<b>Oppdragsnr.</b>	<b>Oppdragsnavn:</b>	
13228	Uavhengig kontroll Kristiansand Havn	
<b>Notat nr.:</b>	<b>Notatdato:</b>	<b>Utarbeidet av:</b>
Notat nr. 003	10.03.2023	Maj Gøril Bæverfjord
<b>Dokument nr.</b>	<b>Revisjon:</b>	<b>Kontrollert av:</b>
13228-OO-RIG-N-003	01	Per Arne Wangen

Uavhengig kontroll av geoteknisk vurdering for reguleringsplan for Havneavsnitt Nord - Topdalsfjorden

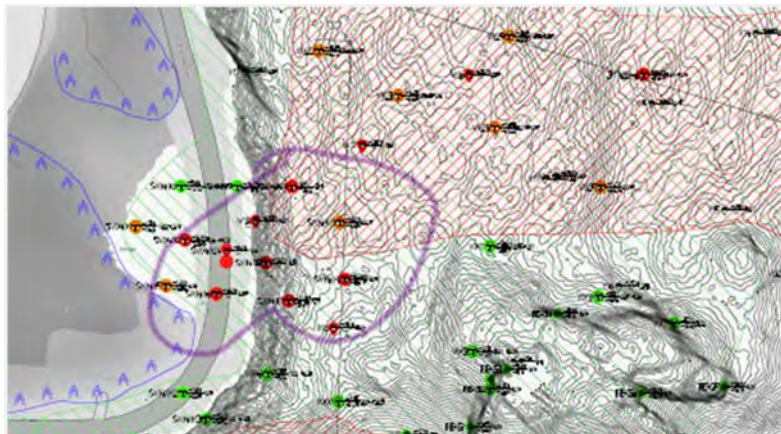
Det legges til grunn relativt høye effektivspenningsparametere for leira. Disse er basert på tolkning av utførte forsøk, og er riktignok også lagt lavere enn hva tolkningene indikerer. Som Norconsult beskriver kan de høye friksjonsvinklene f.eks være en effekt av at skjærforsøkene er kjørt med en hastighet som er tilpasset mindre plastisk leire. Tolkning av effektivspenningsparametere fra CPTU indikerer noe lavere verdier enn treaksialforsøkene. Norconsult beskriver også at friksjonsparameterne har liten betydning. OO er enig i at den udrenerte situasjonen er mest kritisk i utfyllingssituasjonen, men anbefaler at det i de framtidige arbeidene vurderes hvorvidt tilfellene man regner på også er følsomme for effektivspenningssituasjonen. Prosjekterende kan også kontrollere hvor sensitive stabilitetsberegningene i realiteten er for lavere friksjonsvinkel i leira.

Leiras konsolideringstid er vesentlig for utbyggingsplanene. Norconsult beskriver leira som fet, et begrep som brukes om leire med høyt innhold av leirpartikler. Kornfordelingskurvene viser svært varierende leirinnhold. Samtidig indikerer forsøk at leira har høy permeabilitet (for leire), noe som vanligvis indikerer et visst innhold av grovere partikler. Vi vurderer det som at leira stedvis er fet, og at forekomstene av grovere materialer er gjennomgående nok til at leirsedimentene som helhet kan ha relativt høy permeabilitet for leire.
